# COMUNE DI VILLAFRANCA PIEMONTE

# Piano di Classificazione Acustica Comunale Definitivo – Allegato 1

# Riepilogo Osservazioni

# Allegato 1 – Registro delle osservazioni e proposta di controdeduzione

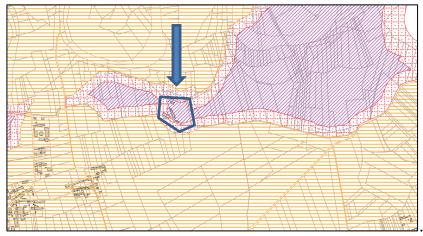
Si chiede di valutare l'inserimento, in classe VI, delle porzioni di territorio in prossimità del Pellice destinate ad aree cave ed area per pista motocross aggiornando la zonizzazione con riferimento all'evoluzione dello stato dei luoghi, della destinazione d'uso effettiva.

Questi ultimi tre lotti, per la loro natura "rumorosa", richiederebbero l'inserimento in Classi Acustiche elevate, mentre allo stato attuale sono inseriti in più classi acustiche:

✓ Motocross = Classe IV e III

# ✓ Area frantumazione/estrazione ovest = Classe III, IV e V

# ✓ Area frantumazione/estrazione est = Classe IV e V

Stante quanto sopra esposto, e mantenendo saldo il principio introdotto dalla 85-3802/2001, che prevede come dimensione minima per i lotti zonizzati una superficie di almeno 12.000 mq, si propone di accettare l'osservazione, e di procedere nel modo di seguito esposto:

• Stante la distanza dai centri abitati e la possibilità di inserire opportune fase cuscinetto, le due aree contenenti gli impianti di frantumazione/estrazione, ivi compresi 50 mt tutt'attorno ad essi, vengono inseriti totalmente in Classe VI.

I primi 50 mt della nuova area vengono immediatamente omogeneizzati a fascia cuscinetto di Classe V, mentre una seconda fascia cuscinetto in Classe IV viene realizzata all'esterno dell'area, ricavando così opportuni salti di classe contigui ed omogeneizzandola a quella esistente.

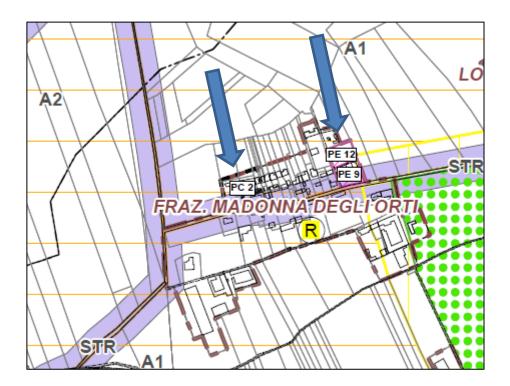
Si chiede di valutare l'inserimento, in classe IV, dell'azzonamento Urbanistico extraurbano PC2 aggiornando la zonizzazione con riferimento all'evoluzione dello stato dei luoghi, della destinazione d'uso effettiva e dell'attuale fruizione del territorio.

Stante quanto sopra esposto, e mantenendo saldo il principio introdotto dalla 85-3802/2001, che prevede come dimensione minima per i lotti zonizzati una superficie di almeno 12.000 mq, si accetta l'osservazione, e si propone di procedere nel modo di seguito esposto:

- Innalzare l'area PC2 in classe IV, permettendo, pertanto, emissione sonore maggiori rispetto allo stato attuale all'interno del proprio sedime.
- L'area modificata si sviluppa in circa 45.000 mq, pertanto sufficiente ad ospitare una propria classe acustica.
- Si mantengono i ricettori presenti in campo di applicabilità del criterio i immissione differenziale, pertanto, si mantiene la salvaguardia della protezione dal rumore.
   Si ricorda, infatti, che per tutte le attività le cui rumorosità insistono su aree inferiori alla Classe VI, vi è l'obbligo del rispetto sia dei valori limite assoluti che del criterio di immissione differenziale (a finestre sia chiuse che aperte), quest'ultimo verificato nelle condizioni di massimo potenziale disturbo, così come espressamente previsto dalla DG 9-11616.

Modifica dell'area PC2 oggetto di osservazione, con inserimento di quest'ultima in Classe IV.

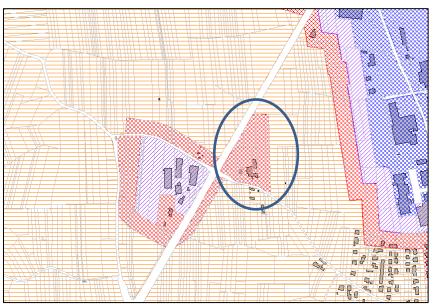
Si chiede di valutare l'inserimento in classe IV dell'attività esistente –artigianale e di riparazione macchine agricole- in corrispondenza della circonvallazione (opposta alla torre piezometrica comunale) aggiornando la zonizzazione con riferimento all'evoluzione dello stato dei luoghi, della destinazione d'uso effettiva e dell'attuale fruizione del territorio.

Stante quanto sopra esposto, e mantenendo saldo il principio introdotto dalla 85-3802/2001, che prevede come dimensione minima per i lotti zonizzati una superficie di almeno 12.000 mq, si propone di accettare l'osservazione, e si procede nel modo di seguito esposto:

• Innalzare l'area ospitante l'attività economica in classe IV, permettendo, pertanto, emissione sonore maggiori sul proprio sedime, rispetto allo stato attuale.

• Mantenere tutti i ricettori presenti nelle aree circostanti inalterati, in campo di applicabilità del criterio i immissione differenziale, pertanto, mantenere la salvaguardia attuale della protezione dal rumore.

Modifica dell'area PC oggetto di osservazione, con inserimento di quest'ultima in Classe IV.

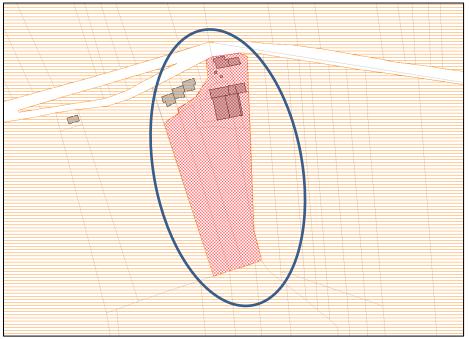
Si chiede di Valutare l'inserimento, in classe IV, dell'azzonamento Urbanistico extraurbano PE1 aggiornando la zonizzazione con riferimento all'evoluzione dello stato dei luoghi, della destinazione d'uso effettiva e dell'attuale fruizione del territorio.

Stante quanto sopra esposto, e mantenendo saldo il principio introdotto dalla 85-3802/2001, che prevede come dimensione minima per i lotti zonizzati una superficie di almeno 12.000 mq, si propone di accettare l'osservazione, e di procedere nel modo di seguito esposto:

- Innalzare l'area oggetto di osservazione a classe IV, permettendo, pertanto, emissione sonore maggiori sul proprio sedime, rispetto allo stato attuale.
- Mantenere tutti i ricettori presenti nelle aree circostanti in campo di applicabilità del criterio i immissione differenziale, pertanto, mantenere la salvaguardia attuale della protezione dal rumore.

Modifica dell'area PE1 oggetto di osservazione, con inserimento di quest'ultima in Classe IV.

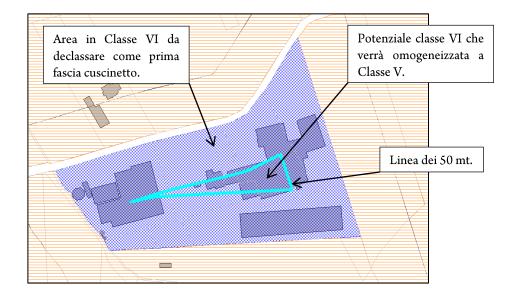
Si chiede di Valutare l'inserimento, in classe VI, dell'azzonamento Urbanistico extraurbano PC6 aggiornando la zonizzazione con riferimento all'evoluzione dello stato dei luoghi, della destinazione d'uso effettiva e dell'attuale fruizione del territorio.

Stante quanto sopra esposto, e mantenendo saldo il principio introdotto dalla 85-3802/2001, che prevede come dimensione minima per i lotti zonizzati una superficie di almeno 12.000 mq, si propone di accettare l'osservazione, e di procedere nel modo di seguito esposto:

- Innalzare l'area oggetto di osservazione a classe VI, permettendo, pertanto, emissione sonore maggiori sul proprio sedime, rispetto allo stato attuale.
- Creare da subito una fascia cuscinetto all'interno della Classe VI, che di fatto pone l'intera area in classe V.
- Creare una seconda fascia cuscinetto all'esterno dell'area PC6, in classe IV per ovviare all'accostamento critico.
- Mantenere tutti i ricettori presenti nelle aree circostanti in campo di applicabilità del criterio
  i immissione differenziale, pertanto, mantenere la salvaguardia attuale della protezione dal
  rumore.

Modifica dell'area PC6 oggetto di osservazione, con inserimento di quest'ultima in Classe V.

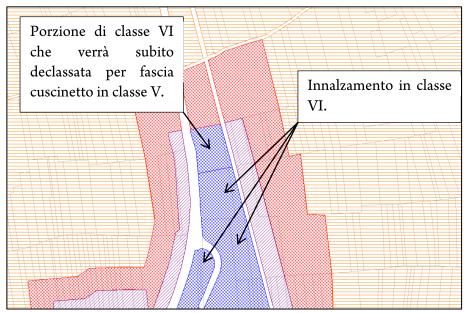
La Classificazione Acustica 2004 prevedeva la punta dell'area ancora in classe VI.

Con la proposta 2019, si era omogeneizzata sempre sulla punta nord dell'area una classe V.

Al momento della redazione del presente documento, stanti anche le esigenze di ampliamento dell'area produttiva (positivo segno in questo momento storico di generale recessione), si palesa la necessità di riportare la punta nord in classe VI, e di ampliarne l'area generale.

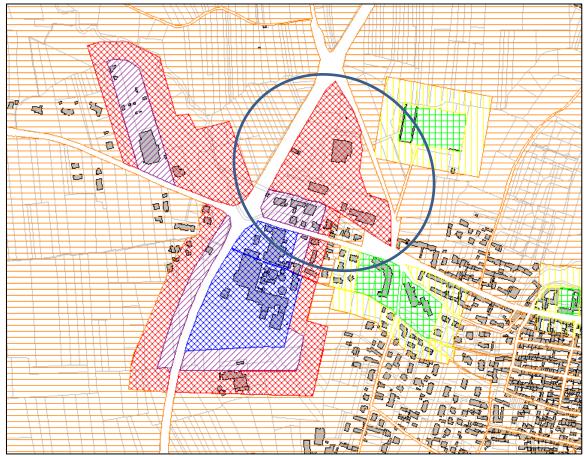
Stante quanto sopra esposto, si propone di accettare l'osservazione, e di procedere nel modo di seguito esposto:

- Omogeneizzare l'area su cui sorge il Palazzetto dello sport in Classe IV.
- Predisporre da subito una fascia cuscinetto in Classe III quale raccordo con la Classe I e II indotte dal cimitero posto ad est dell'area oggetto di modifica.
- Portare le aree poste a sud dell'area di osservazione (Magazzino Edile) in classe V, omogeneizzando così i salti di Classe con l'intervento di cui all'osservazione n°3.

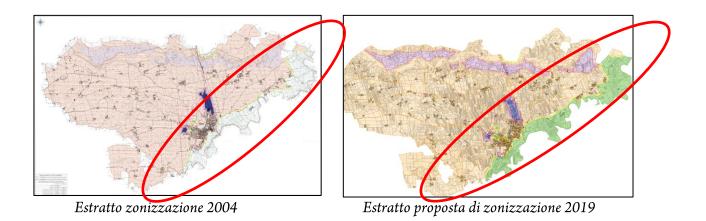
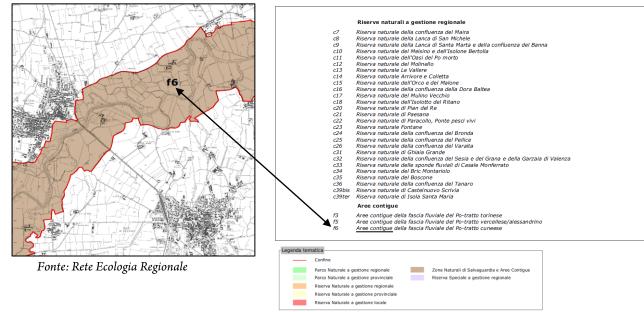
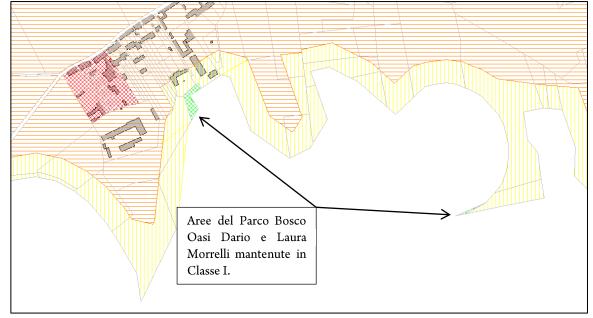
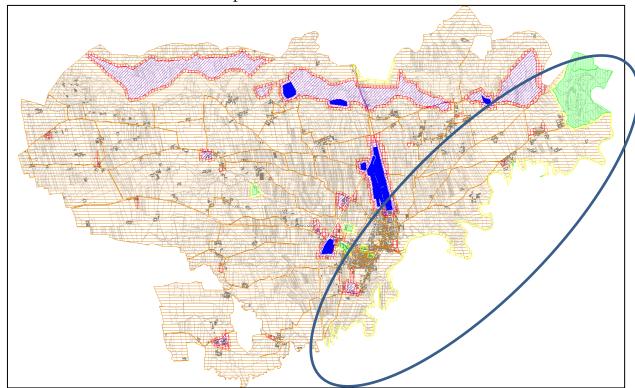
Si chiede di valutare la modifica con inserimento della classe III per le porzioni –Aree Contigue- non più facenti parte del Parco del Po –Fascia Complementare- aggiornando la zonizzazione con riferimento all'evoluzione della situazione normativa, dello stato dei luoghi, della destinazione d'uso effettiva e dell'attuale fruizione del territorio, con esclusione delle aree ancora destinate a Parco e dell'area della confluenza dei fiumi Po-Pellice.

La modifica normativa con la riduzione delle zone a "parco" alle più limitate –Fasce Complementarie l'effettiva gestione del territorio (agricolo, con assenza di aziende produttive), permetterebbe e richiederebbe l'innalzamento ad un più consona Classe III.

Inoltre, poiché nell'area sud-est lungo il confine con il Comune di Moretta, sorge il Parco "Bosco Oasi Dario e Laura Morrelli" e poiché l'area di Parco interessa anche due piccoli lembi sul territorio Comunale di Villafranca Piemonte, questo ultimi due territori verranno mantenuti in classe I:

Esiste, inoltre, un'area di "Riserva naturale Speciale Confluenza Po-Pellice", che come tale rimarrà in Classe I.

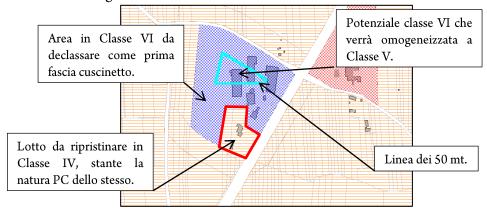
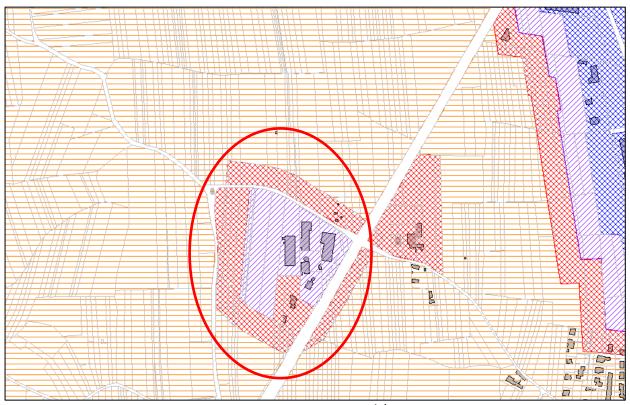
Con la zonizzazione 2004, si erano posti i due lotti PC in classe IV, ed il resto dell'area in classe III, creando disomogeneità all'azienda agricola, che vedeva parte della sua area inserita in classe IV e parte in classe III.

Si renderebbe, pertanto, opportuno, omogeneizzare le aree a classi congrue con l'effettiva fruizione delle superfici.

Modifica dell'area ospitante la ditta dell'osservante, con inserimento di quest'ultima in Classe V, ripristinando la zonizzazione 2004 nell'area PC posta a sud, ed inserendo opportuna fascia cuscinetto in classe IV.

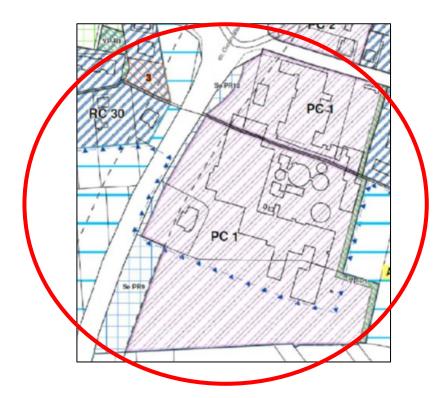
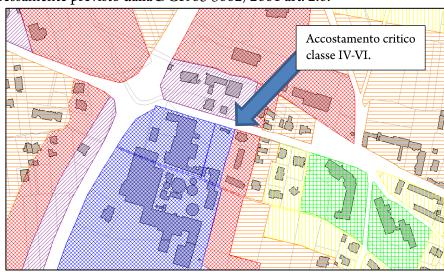
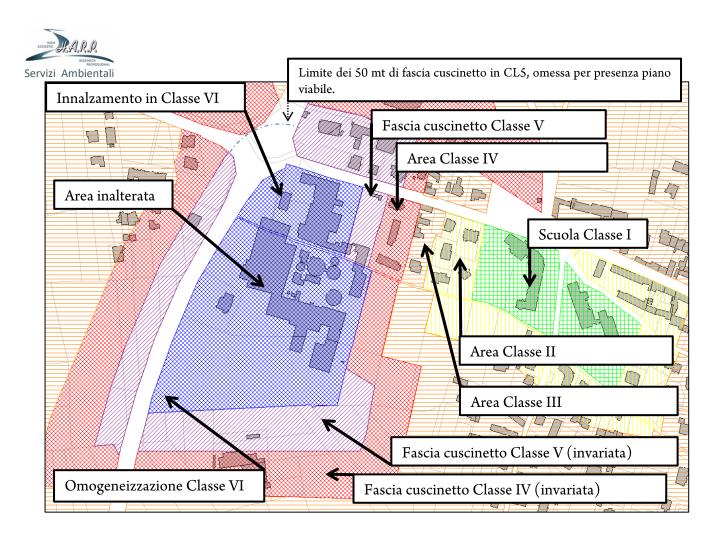
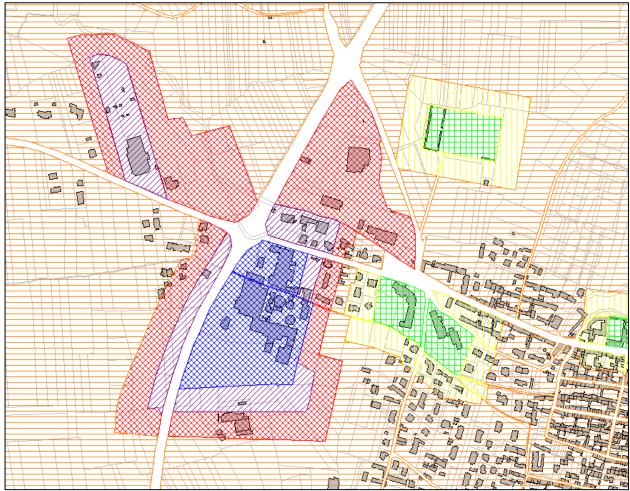
La linea di divisione tra la classe VI e la classe V, della tavola 5 non segue il lotto di competenza, lasciando al di fuori della zona esclusivamente industriale (classe VI) la zona del piazzale per lo scarico dei suini vivi, e la zona di lavaggio dei mezzi per il trasporto dei suini vivi.

- 1. Inserire in Classe VI l'intera area attualmente in classe V posta a nord del sedime aziendale. Contemporaneamente ricavare da subito la prima fascia cuscinetto, declassando i primi 50 mt a Classe V.
- 2. Omogeneizzare anche l'area sud in classe VI, seguendo maggiormente i limiti catastali.

Modifica dell'area ospitante la ditta dell'osservante, con inserimento di quest'ultima in Classe VI, fatta eccezione per le aree di fascia cuscinetto.

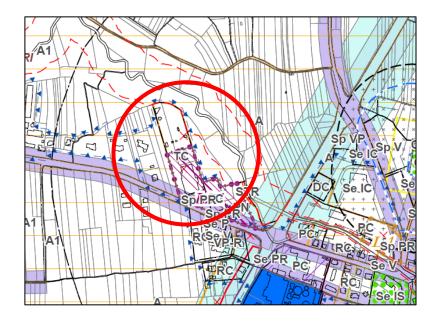
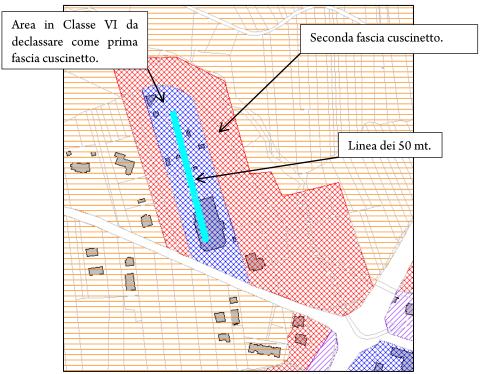
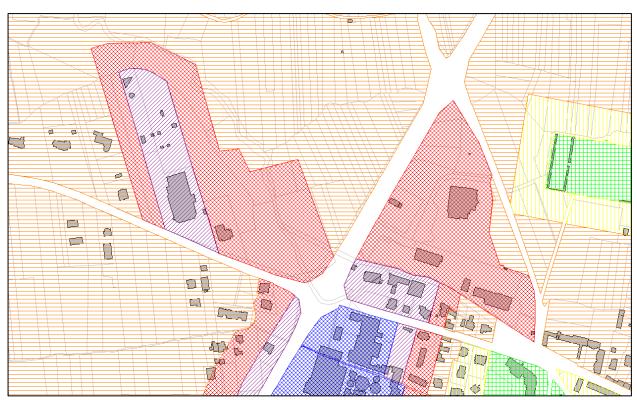
Occorre, però, sottolineare come vi sia l'ipotesi di insediamento di attività artigianali/commerciali proprio nell'area interessata che potrebbe vedere congrua l'area in calse VI.

Modifica dell'area ospitante l'attività dell'osservante, con inserimento di quest'ultima in Classe V, con contestuale creazione di opportuna fascia cuscinetto.
